改善箇所説明図

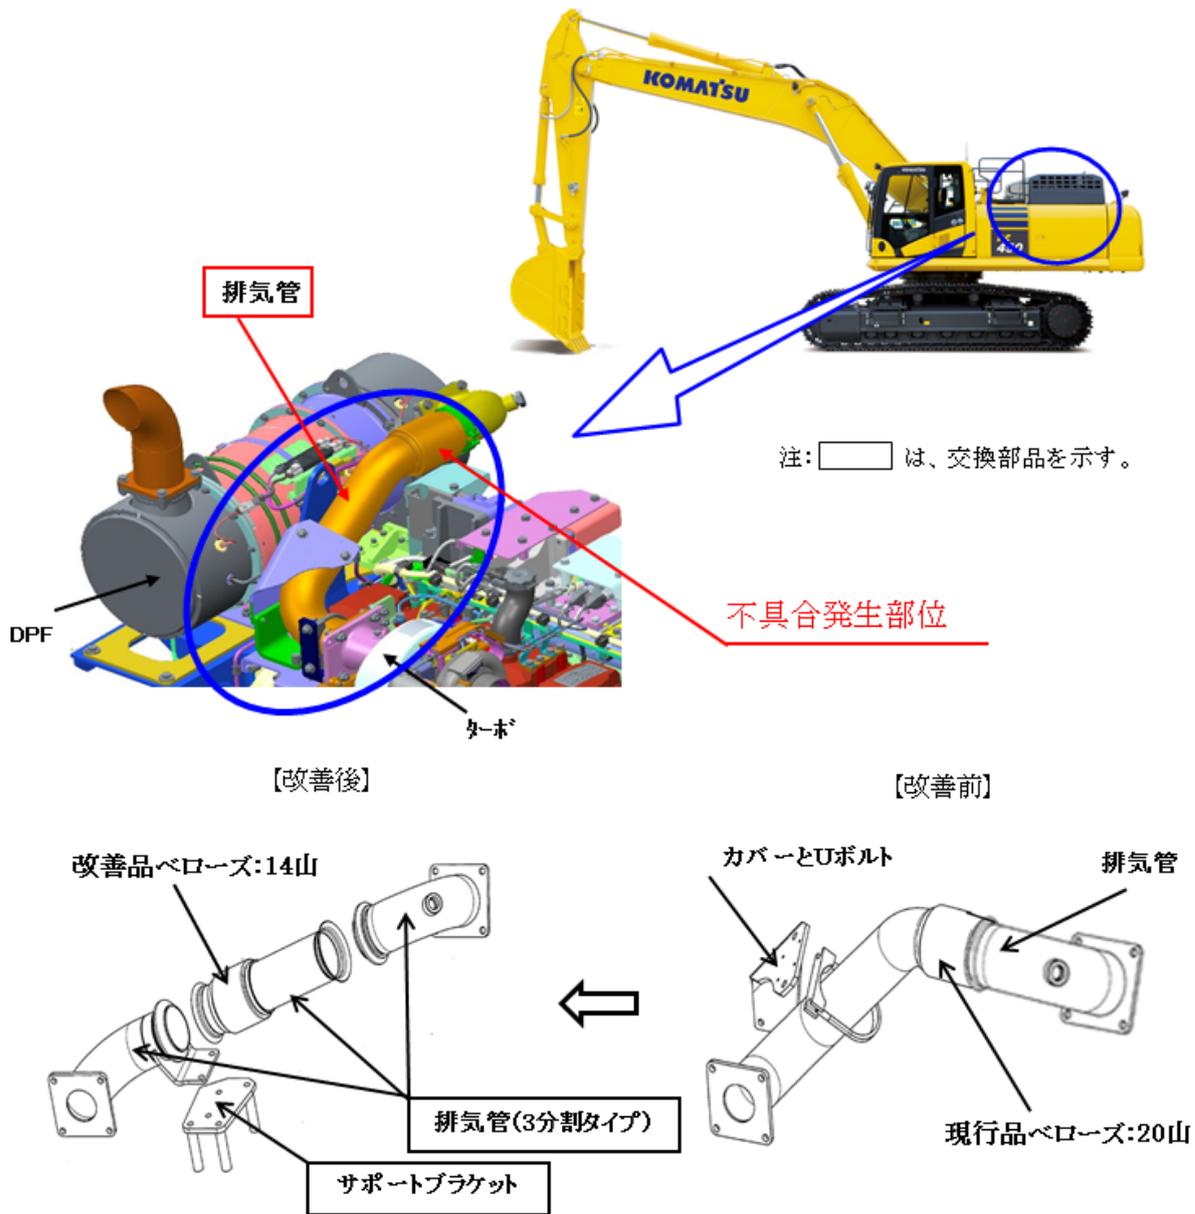
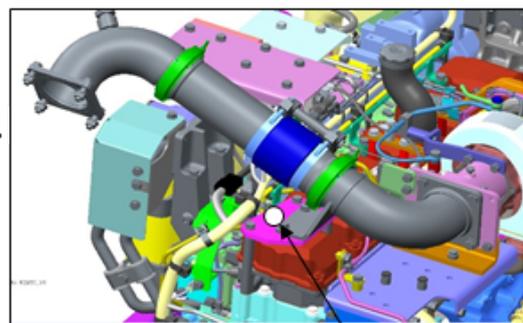
ショベル・ローダの排気管において、排気管の設計が不適切なため、強度が不足しているものがある。そのため、そのままの状態で使用を続けると、原動機の振動により当該排気管が共振して亀裂が生じ、最悪の場合、排気ガスが漏れるおそれがある。

全車両、排気管とサポートブラケットを対策品に交換する。

識別:ブラケットに白色ペイントを塗布し、識別する。

白色ペイントを塗布
